Avviso Urgente relativo alla Sicurezza nel Campo Per favore recepire e rispondere – 1^a Notifica

Generatore Modello 106: Disabilitazione del dispositivo

Prodotti interessati: Generatore Modello 106 AspireSR® VNS Therapy®

Identificatore FSCA: 15-006

Figura 1 – Messaggio di errore visualizzato quando viene interrogato il generatore M106 a seguito dell'anomalia

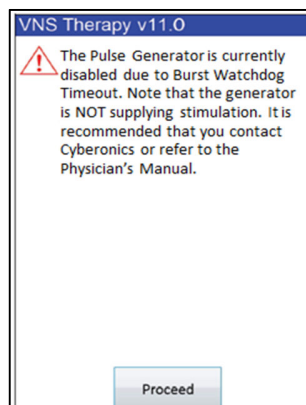
A causa di un comportamento anomalo nel *software* del generatore Modello 106 AspireSR, il generatore può smettere di inviare la stimolazione in modo inaspettato. Questa anomalia può avvenire solo quando una rara combinazione di circostanze è presente, una di queste è che l'*Output* di corrente dell' *AutoStim* deve essere impostato come più alto o uguale rispetto a quello del Magnete. La stimolazione può solo essere ripresa alla prossima visita in studio riprogrammando l'*output* di corrente.

Il computer per la programmazione mostrerà un messaggio (vedi figura 1), quando interroga il generatore a seguito di questo evento.

Se si verifica che il generatore di un paziente è stato disabilitato a causa di questa condizione, si prega di contattare l' *Europe Clinical Technical Support* al +32-2-790-27-73 per riferire l'evento. L'output di corrente del generatore per "Normale", "Magnete" e "AutoStim" deve essere riprogrammato (es., maggiore di 0 mA) per riprendere la terapia, seguendo le raccomandazioni di programmazione mostrate in Figura 2 per prevenire il ripetersi del problema.

Figura 2 – VNS Therapy Dosing Guidelines

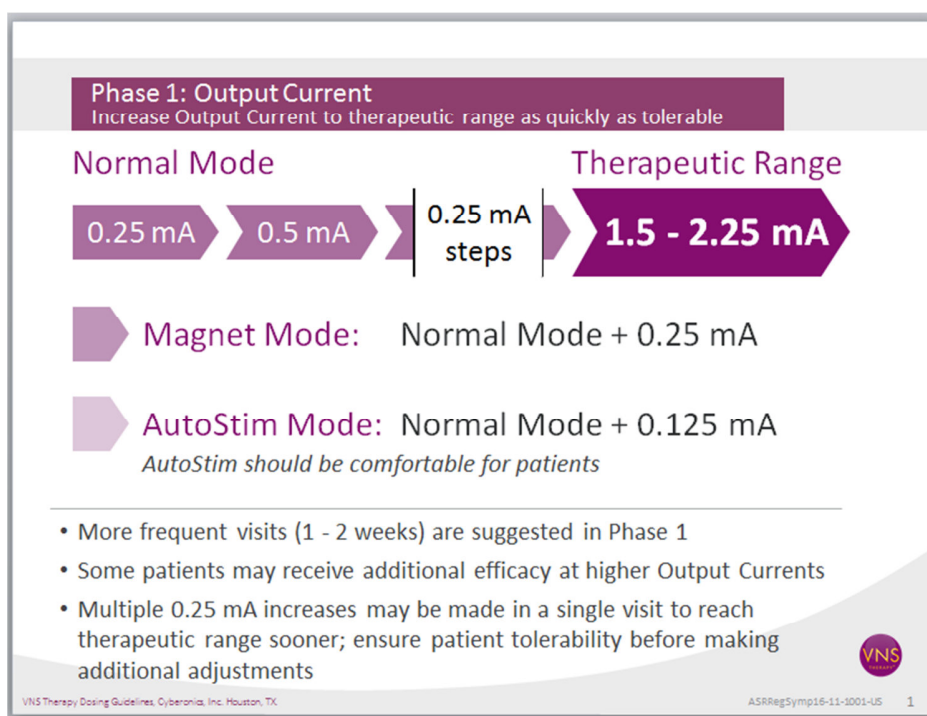
Questo problema è prevenibile seguendo le raccomandazioni di programmazione contenute in "Cyberonics' Physician Training Material" (vedi Figura 2, VNS Therapy Dosing Guidelines). **Se il generatore modello 106 è programmato con l'output di corrente del Magnete maggiore di quello dell' AutoStim questa condizione non si verificherà.** Nessun azione è necessaria per quei pazienti in cui il dispositivo è programmato in questa maniera.
